## **Parecer de Avaliação**

Central Solar das Tapadas (Minde 1) – 6MW

**Processo de AlncA nº 1279/2018**

junho 2018

Figura 1 - Extrato de carta da REN do concelho de Porto Mós (Fonte Aditamento EInCA)

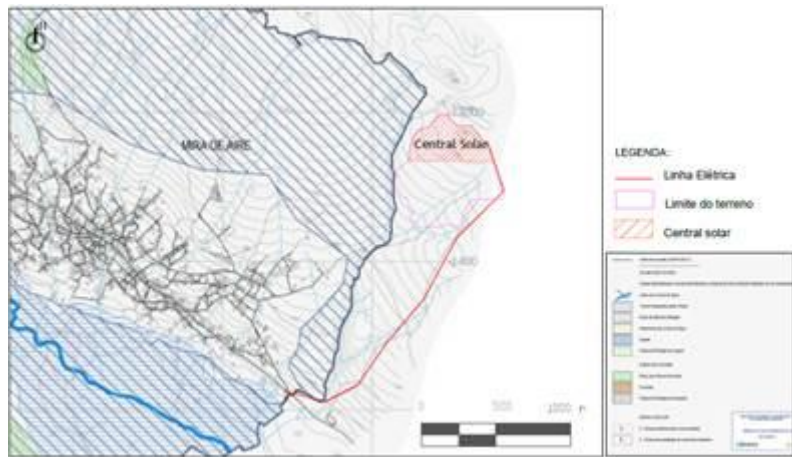
Acresce que o troço final da linha elétrica, próximo do ponto de ligação à rede nacional, insere-se no concelho de Porto de Mós, sendo que, de acordo com o extrato de REN de Porto de Mós (fig.1), esse pequeno troço da linha elétrica interceta áreas de REN da tipologia “Áreas estratégicas de proteção e recarga de aquíferos”, a que correspondem à antiga designação de “Áreas de máxima infiltração”.

Do exposto, e da análise efetuada conclui-se pela viabilização/autorização do projeto nos termos e para os efeitos do n.º 7 do artigo 24º do regime legal (Decreto-Lei n.º 166/2008, de 22/8).

Figura 1 - Área de implantação da Central Solar (fonte ArcGis)

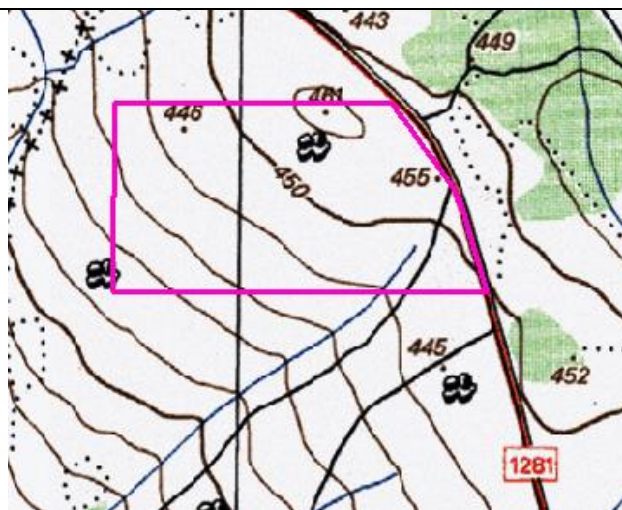
De acordo com o extrato da Carta Militar, verifica-se que a área de implantação da central solar é atravessada por um pequeno troço de uma linha de água de cabeceira (fig.1), de escoamento temporário.

Figura 1a-área de implantação da central solar e da linha elétrica (fonte Aditamento EInCA)

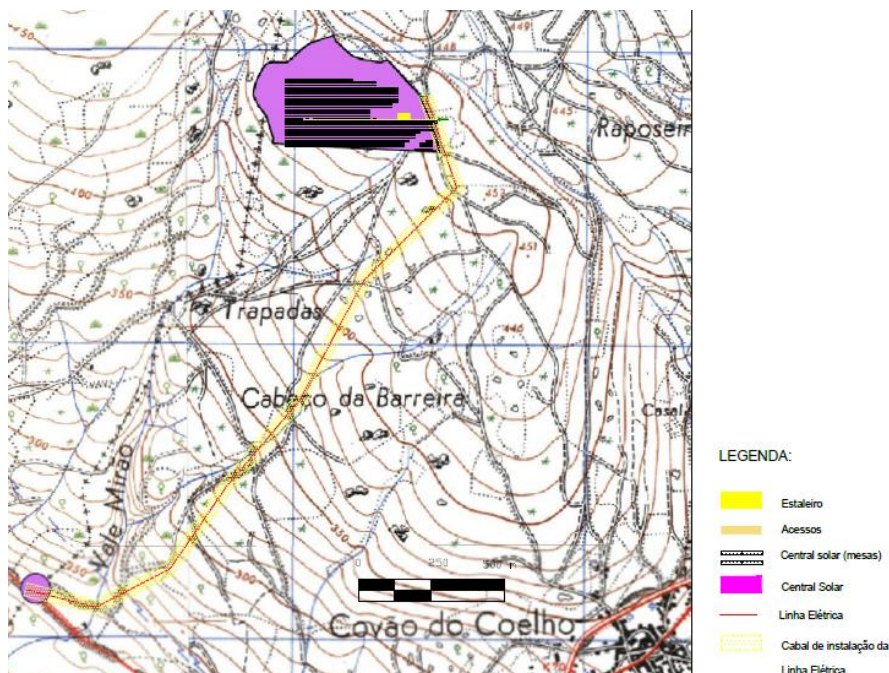
De modo a manter aquele troço de linha de água, o EInCA refere que será efetuada uma distribuição dos painéis solares, não sendo instaladas quaisquer estruturas no leito e margens da linha de água, garantindo a sua presença no terreno (figura 1a).

Relativamente à linha elétrica (fig.1a), verifica-se que o corredor previsto para a sua instalação interseta duas linhas de água, sendo que o EInCA refere que a implantação dos apoios terá em conta a faixa de servidão daquelas linhas de água.

Dada a interferência do projeto (central solar e linha elétrica) com as linhas de água e respetiva faixa de servidão, salienta-se que, de acordo com o Decreto-Lei nº226/A-07 de 31 de maio, a execução do projeto carece de título de utilização dos recursos hídricos (TURH).

Figura 1a-área de implantação da central solar e da linha elétrica (fonte Aditamento EInCA)

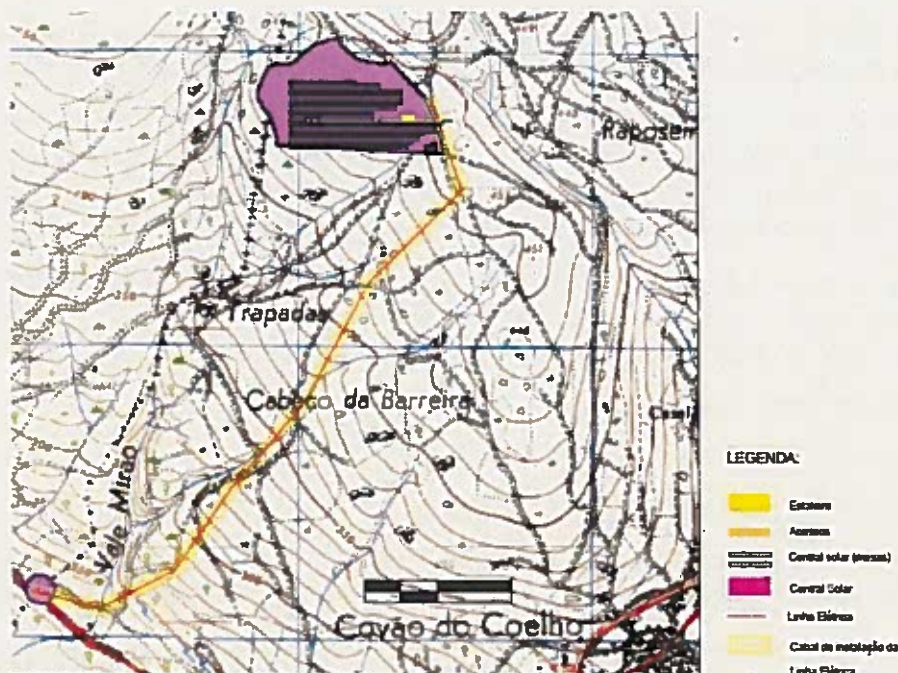
De modo a manter aquele troço de linha de água, o EInCA refere que será efetuada uma distribuição dos painéis solares, não sendo instaladas quaisquer estruturas no leito e margens da linha de água, garantindo a sua presença no terreno (figura 1a).

Relativamente à linha elétrica (fig.1a), verifica-se que o corredor previsto para a sua instalação intersesta duas linhas de água, sendo que o EInCA refere que a implantação dos apoios terá em conta a faixa de servidão daquelas linhas de água.

Figura 2 – Extrato da Carta de REN do concelho de Alcanena (Fonte EInCA)

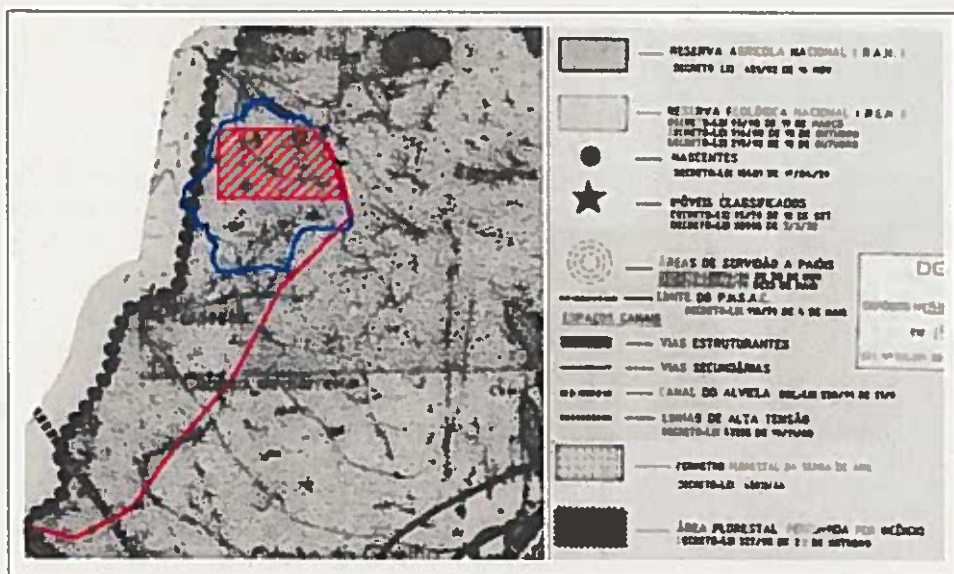
De acordo com o extrato da carta de REN de Alcanena (fig.2), a área de implantação do projeto (central solar e linha elétrica) insere-se em áreas de REN nas tipologias Áreas estratégicas de proteção e recarga de aquíferos (central solar e linha elétrica) e Leitos de cursos de água.

Relativamente à compatibilidade do projeto com as funções daquelas tipologias de REN considera-se que o projeto não coloca em causa as funções das áreas da tipologia "Áreas estratégicas de proteção e recarga de aquíferos" uma vez que não são exetáveis impactes significativos na qualidade da água e no seu consumo, na diminuição de infiltração de água no solo e no aumento de escoamento superficial.

Quanto às funções inerentes à tipologia da REN “Leitos dos cursos de água”, considera-se que as funções desta tipologia da REN se encontram salvaguardadas visto que não se encontram previstas intervenções no leito das linhas de água nem nas respetivas faixas de servidão e ainda por as áreas impermeabilizadas serem diminutas.

Figura 3 – Extrato de carta da REN do concelho de Porto Mós (Fonte Aditamento EInCA)

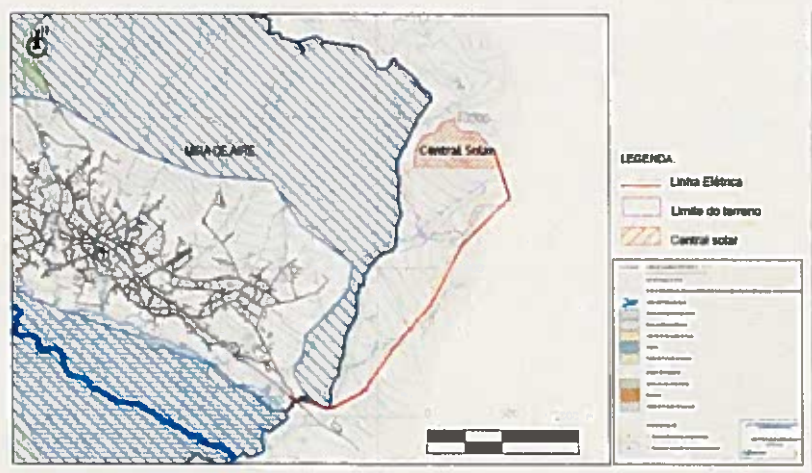
Refere-se ainda que o troço final da linha elétrica, próximo do ponto de ligação à rede nacional, insere-se no concelho de Porto de Mós, sendo que, de acordo com o extrato de REN de Porto de Mós (fig.3), esse pequeno troço da linha elétrica interceta áreas de REN da tipologia “Áreas estratégicas de proteção e recarga de aquíferos”, a que correspondem à antiga designação de “Áreas de máxima infiltração”.
